Service Manual

VR2324/00 is a video cassette recorder with TV reception and electronic timer, suitable for recording and reproducing TV signals, which meet the CCIR PAL B.G. standard. The signals are recorded to tape according to the V2000 VCR standard.

The present Manual only states the differences between VR2324/00 and VR2340/00.

A135mIF PANEL

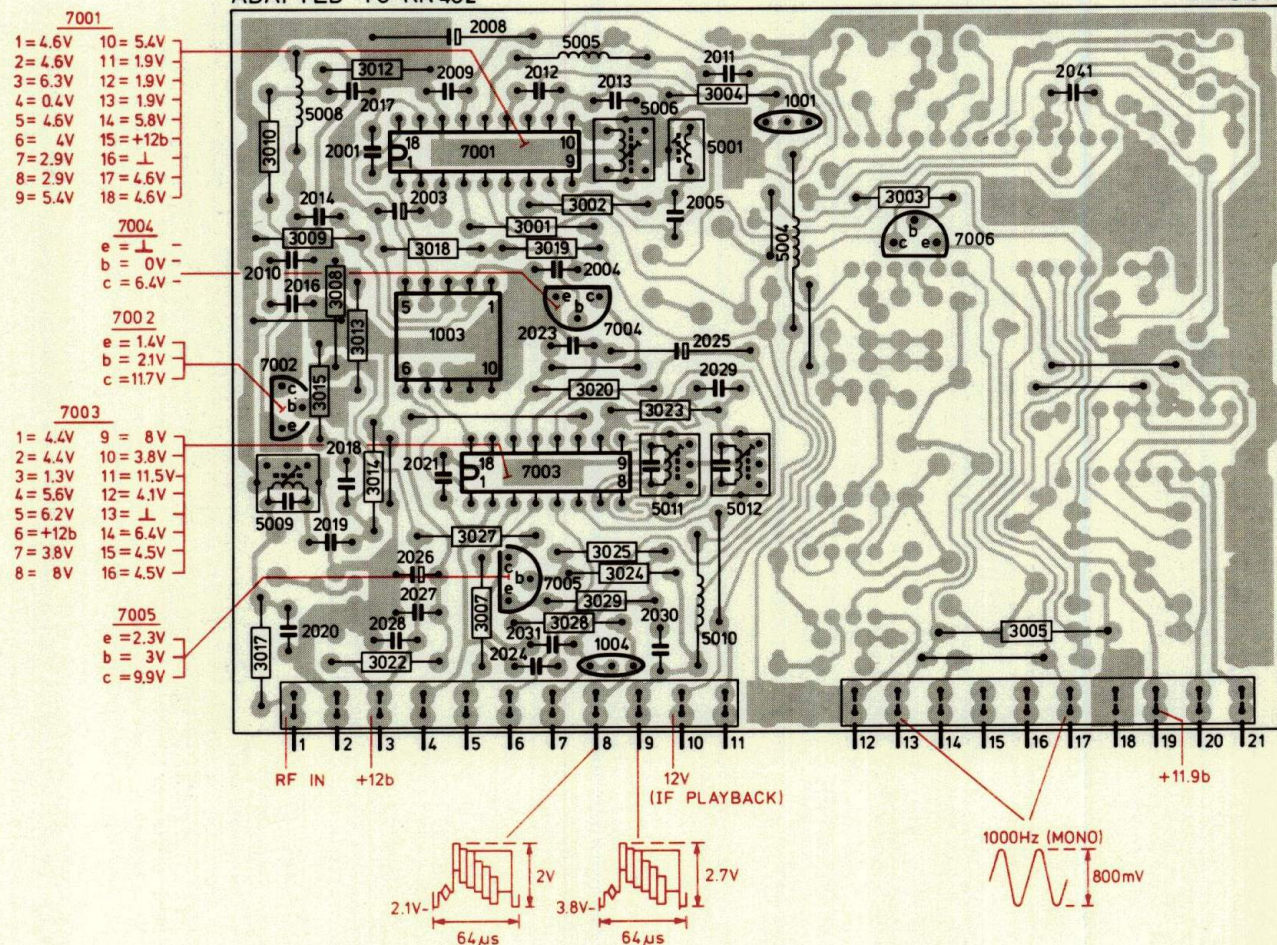
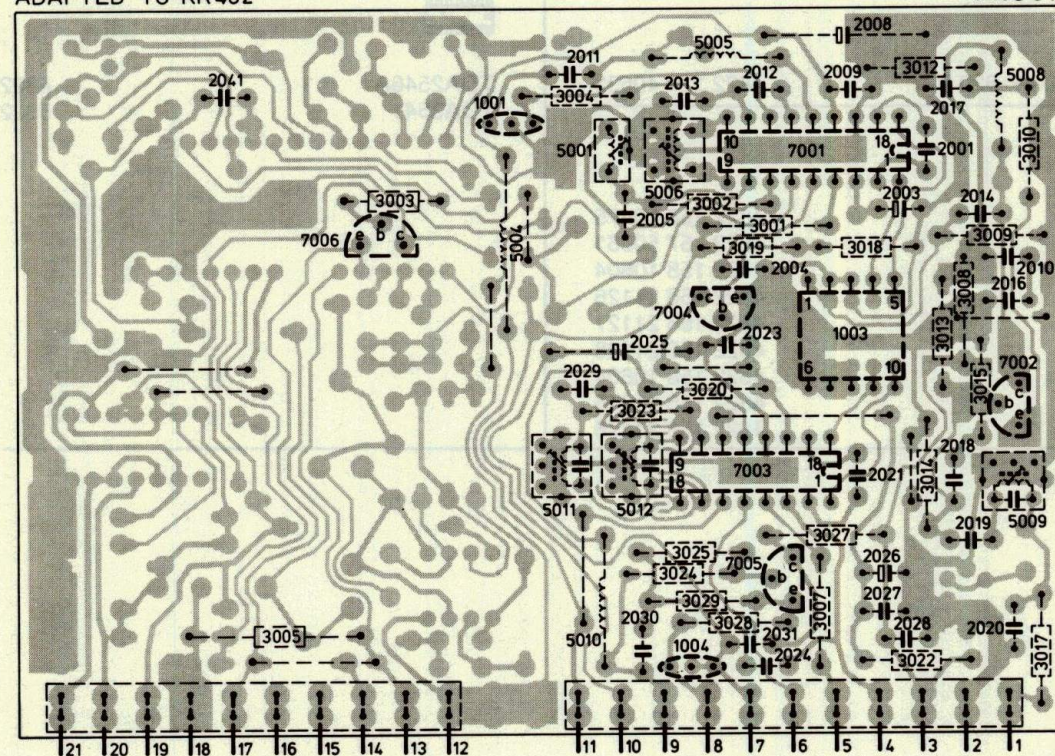
For the trimming data of the panels A130 and A135 reference is made to the main panel (see front page). In the IF-sound part under point 2b the following should be read:

b. Subcarrier

- Tune the video recorder to the pattern generator.
- Modulate the sound carrier with 1000 Hz.
- Connect an oscilloscope or millivoltmeter to junction 5005 and 2011.
- Adjust 5006 for a minimum voltage contribution of the video signal.

and the points 2d, e and f should be deleted.

A230 OPERATING AND DISPLAY

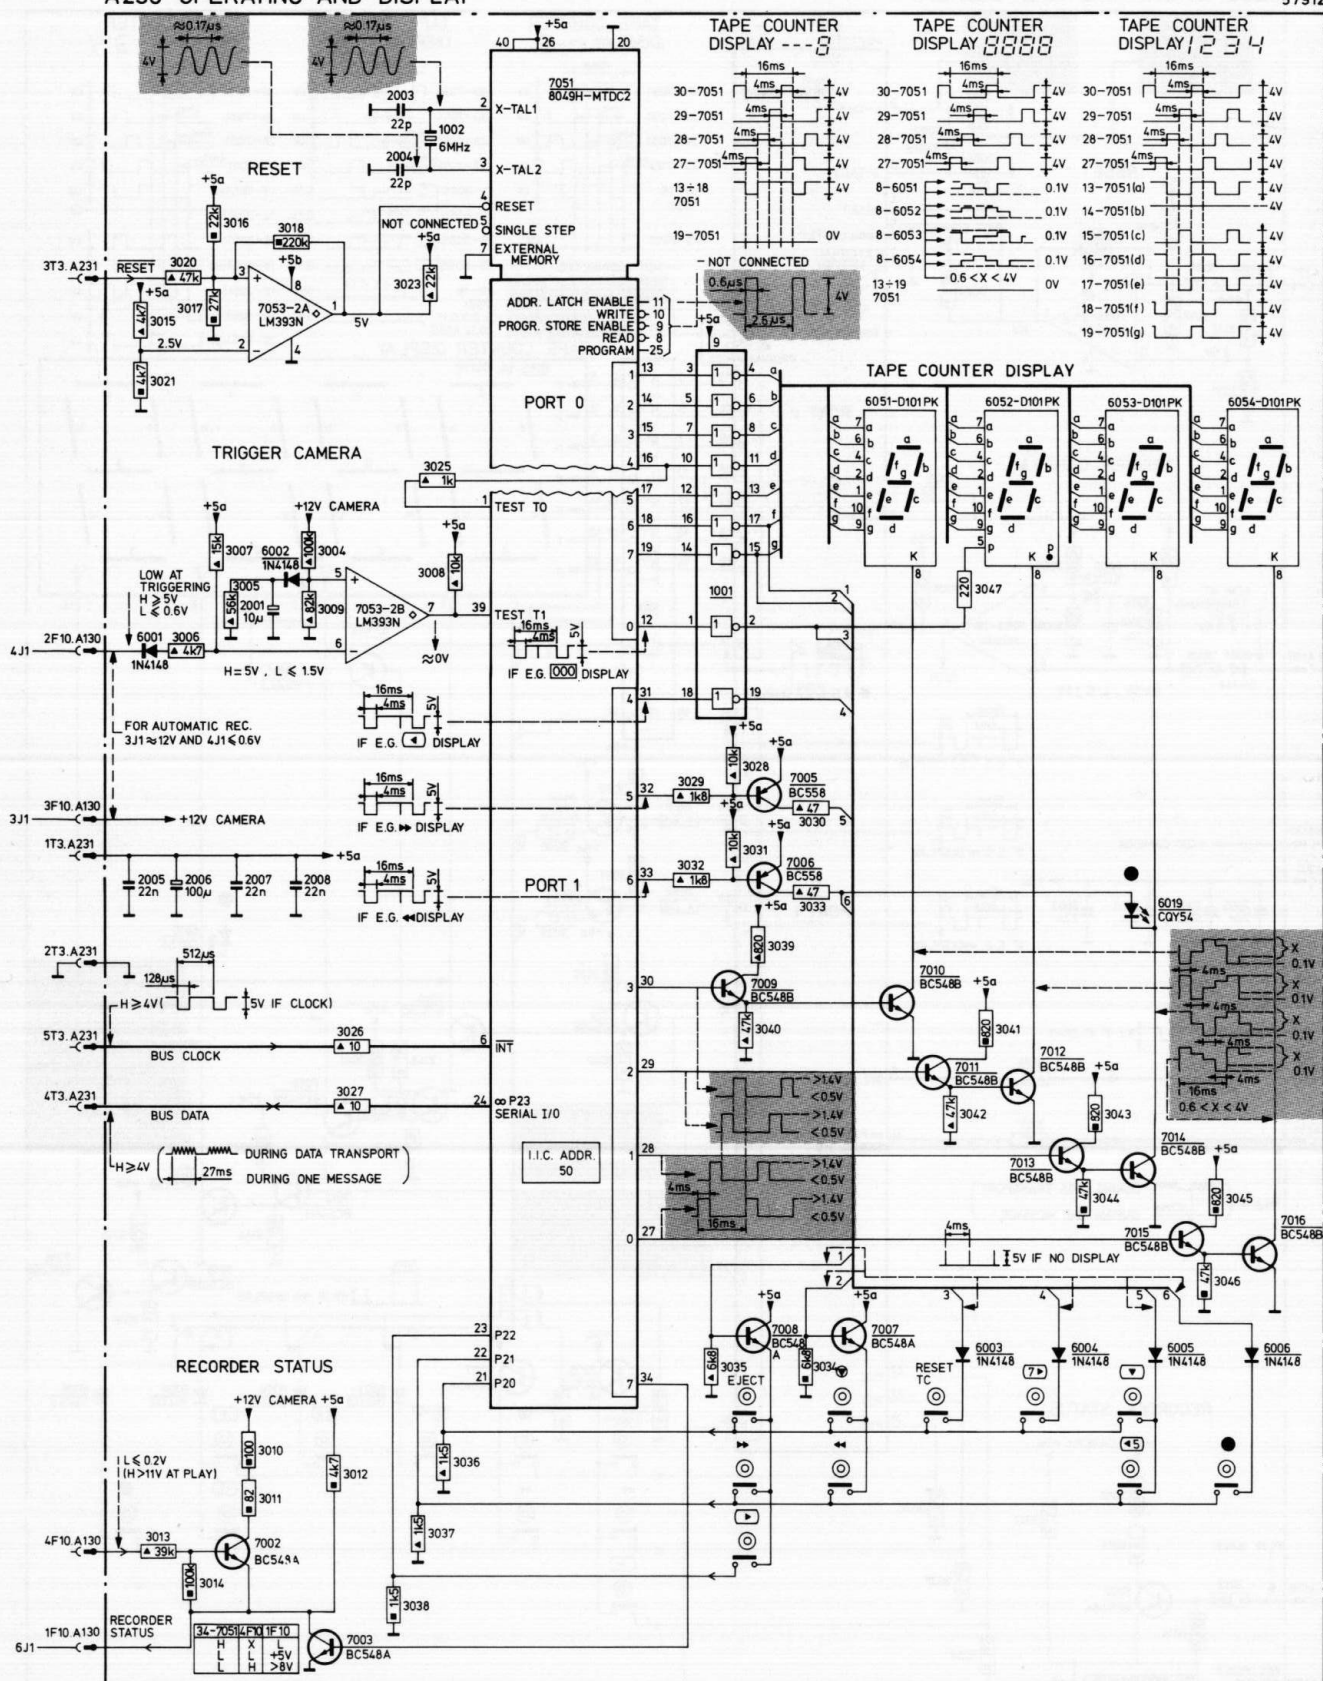
Production week/ Factory code	Description	Reason
346/57912	Changed: A230 has been changed from point 57911 to 57912. Tape counter indication has been changed from type DL04770 to 4x type D101PK. Service code of cover plate (item 127 see sheet 3.2 of service documentation VR2340/00) for type DL04770 is 4822 443 61121 and for 4x D101PK 4822 443 61232. 3041, 3043, 3044 and 3046 have been changed from type SFR16 to SFR25. Added: 6051, 6052, 6053, 6054 type D101PK Cancelled: 3048, 6055 and 7017 For circuit diagram see sheet 5-12.	Simplification of production.
346/57913	Changed: A230 has been changed from point 57912 to 57913. Added: Insulating plate between PCB and 6051 + 6054. For service code numbers and component arrangement see sheets 5-9a and 5-12 of service documentation VR2340/00.	Avoiding that conductors on the PCB are shorted by 6051 + 6054.

AUDIO A521

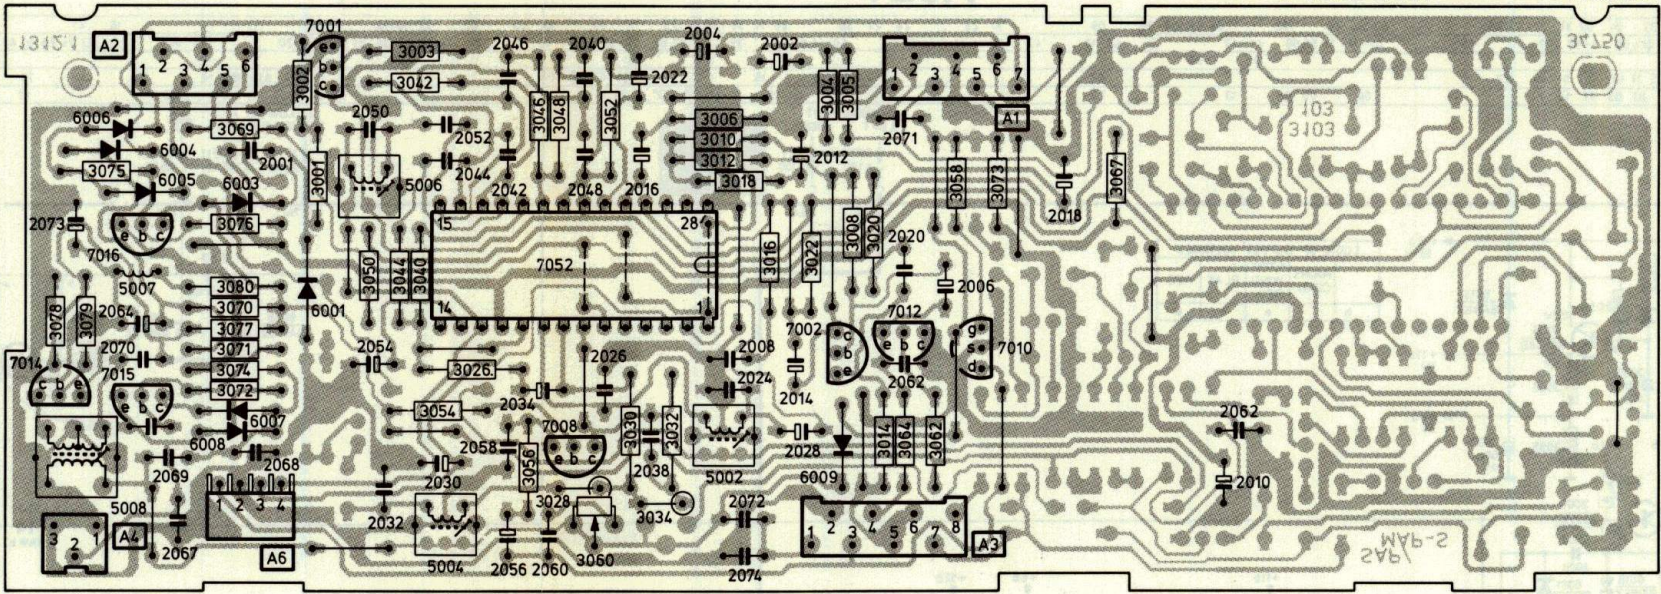
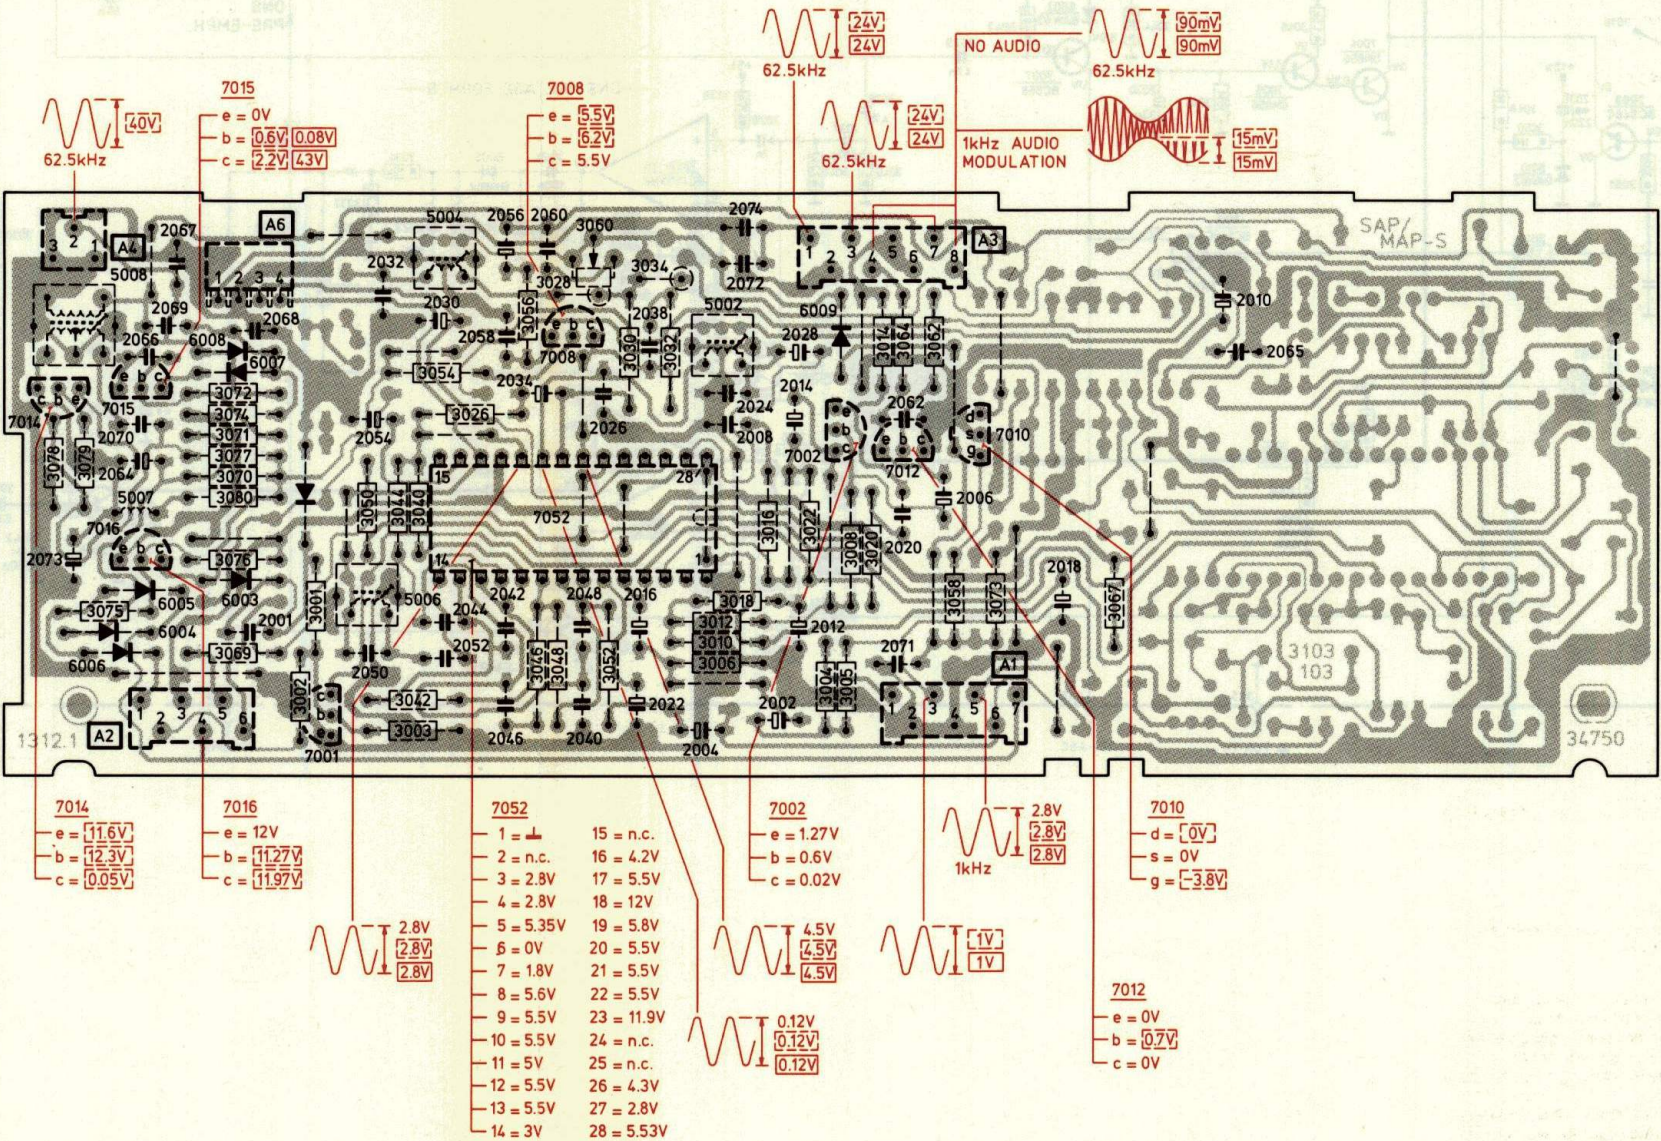
Input data Prod. week/status no.	Description	Reason
./01	Start of series.	
324/02	Modified: Cut centre pin off coil 5002 and refit coil in 180° turned position.	Reduction of 3 kHz inter- ference in sound.
324/03	Modified: 2019 was 150 pF, becomes 330 pF	Extended range of adjustment of bias.
325/03	Added: C2055 22 nF (ΔΔh) between point 2A2 and earth.	To preclude interference on mute input.
345/04	Lay-out modified in view of use of different elcaps.	Production reasons.
345/04	Modified: 2003 was 470 nF, becomes 220 nF (●●j). 6013 was RGP10, becomes BAW62. 6020 was BAV19, becomes BAW62. 6021 was BAV19, becomes BAW62. 7004 was BC548C, becomes ON856 (4822 130 41942) 7005 was BC548C, becomes ON856 (4822 130 41942) 7010 was PN4393, becomes WN1013 (4822 130 41401). 2049 was 15 nF, becomes 12 nF 2052 was 330 nF, becomes 39 nF 3006 was 47 kΩ, becomes 33 kΩ 3027 was 220 kΩ, becomes 240 kΩ 3078 was 22 kΩ, becomes 10 kΩ	Improved adjustment of bias, preventing interference of DTF frequency and preventing the occurrence of spikes.

403/04	Mounting of 2043 modified.	
403/04	Modified: 3073 was 12 kΩ, becomes 2.2 kΩ 3074 was 1.8 kΩ, becomes 330 Ω	3080 becomes too hot in the event of short-circuit of 2050, 3080 must burn out in this case.
408	Modified: A521 is replaced by A530M, see sheets m5-25-1, m5-25-2, m5-25-3, m5-25-4 and m5-25-5.

AUDIO A530M

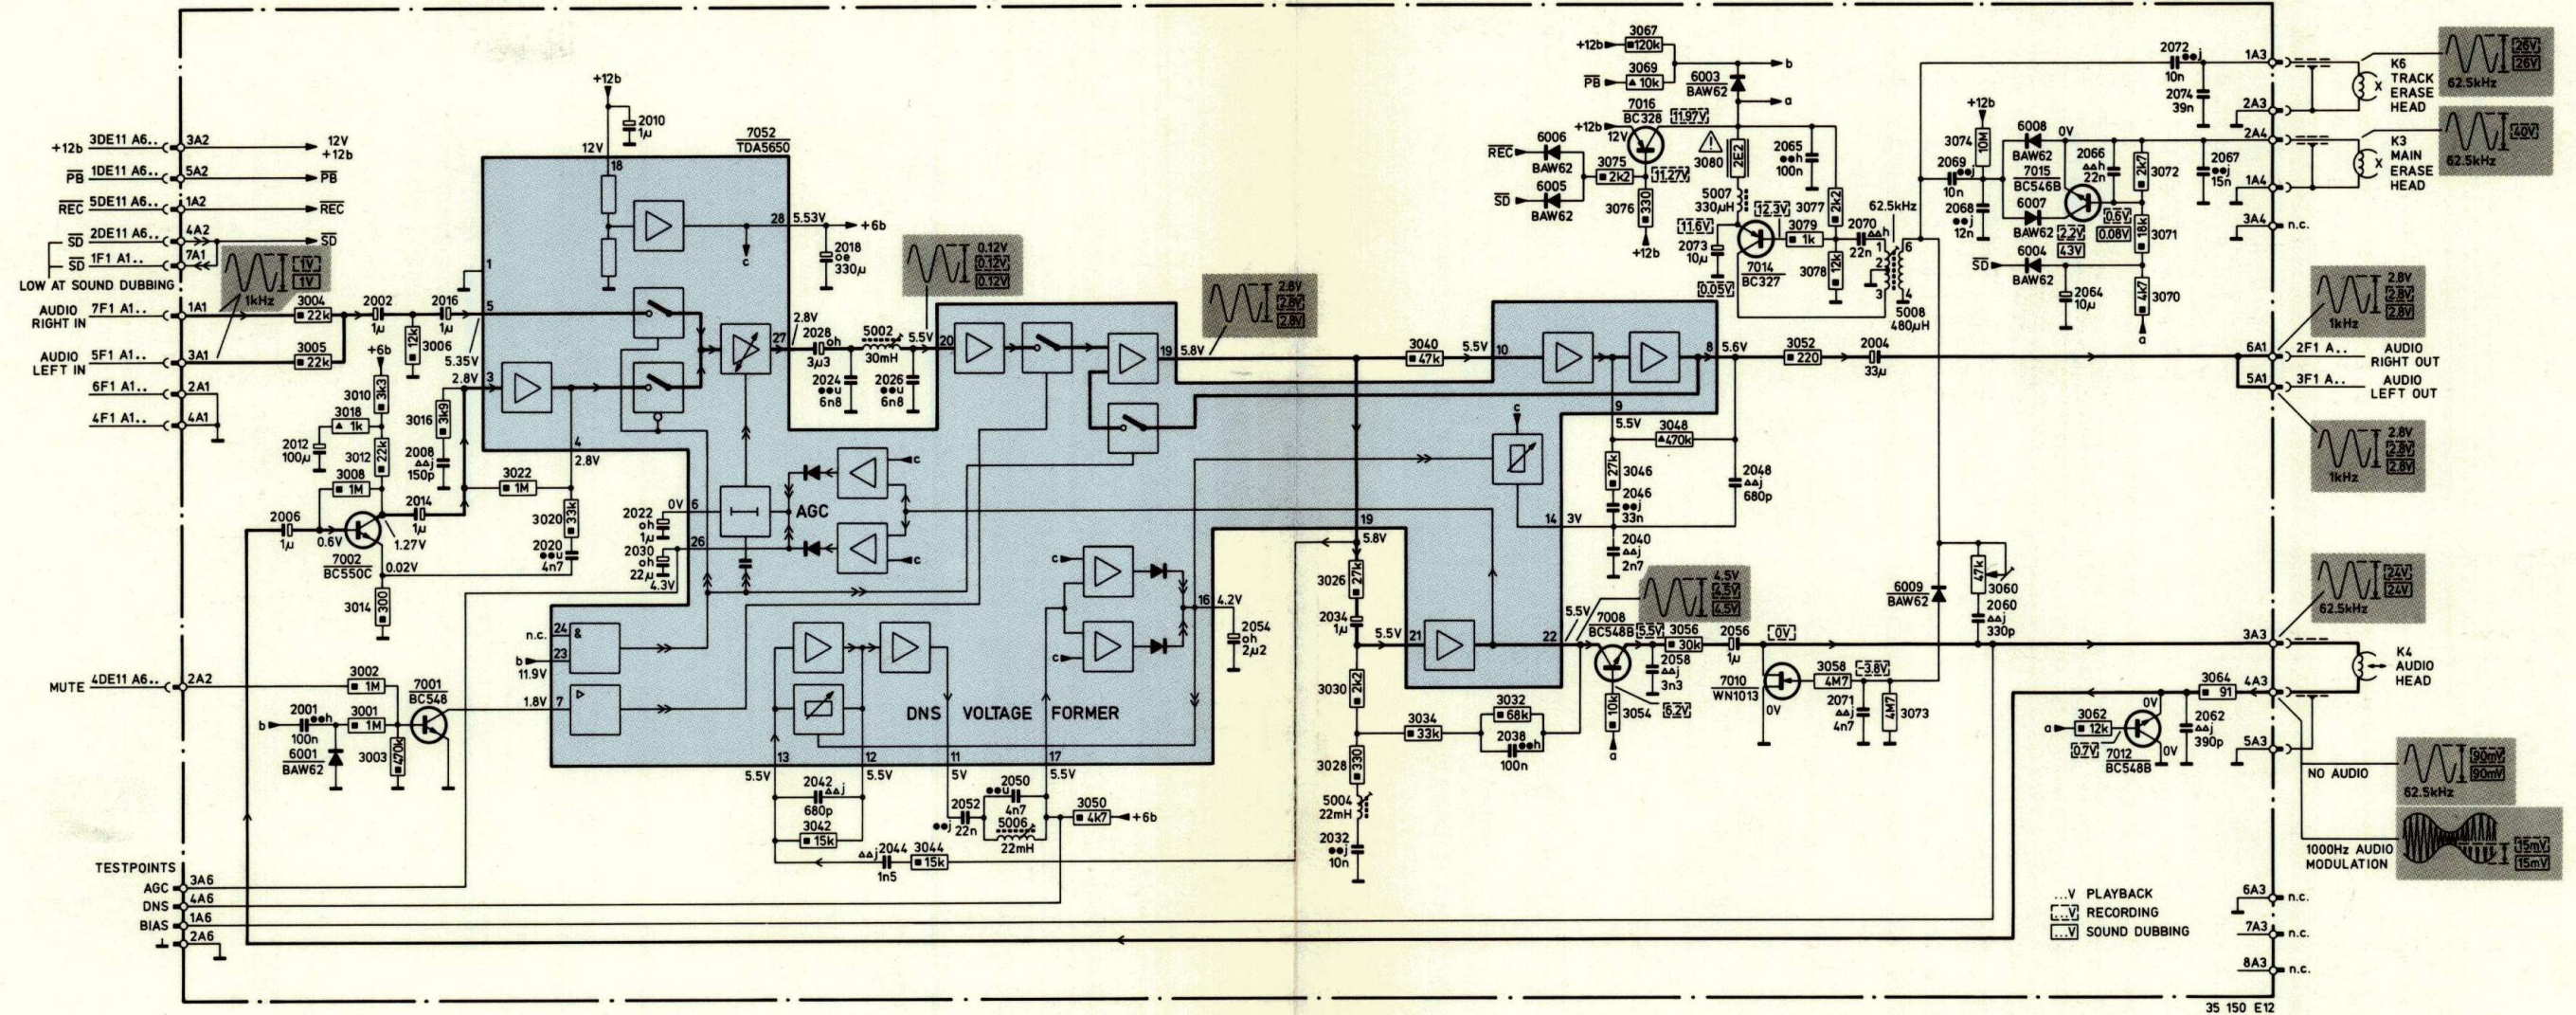
For reasons of production it is no longer possible to produce Audio PCB A520. PCB A520 will be replaced by A521 (mono PCB for mono combination head). The stereo combination head has been connected via an 8-pole plug and the mono combination head via a 5-pole plug. When A520 is replaced by A521, the 8-pole plug must be replaced by the 5-pole plug according to the following data:

8-pole plug (A3)	5-pole plug (A3)
pin 1	will be pin 5
interconnect pins 2 and 5 and isolate will not become a pin of the 5-pole plug	
interconnect pins 3 and 4	will be pin 3
pin 6	will be pin 4
pin 7	will be pin 2
pin 8	will be pin 1
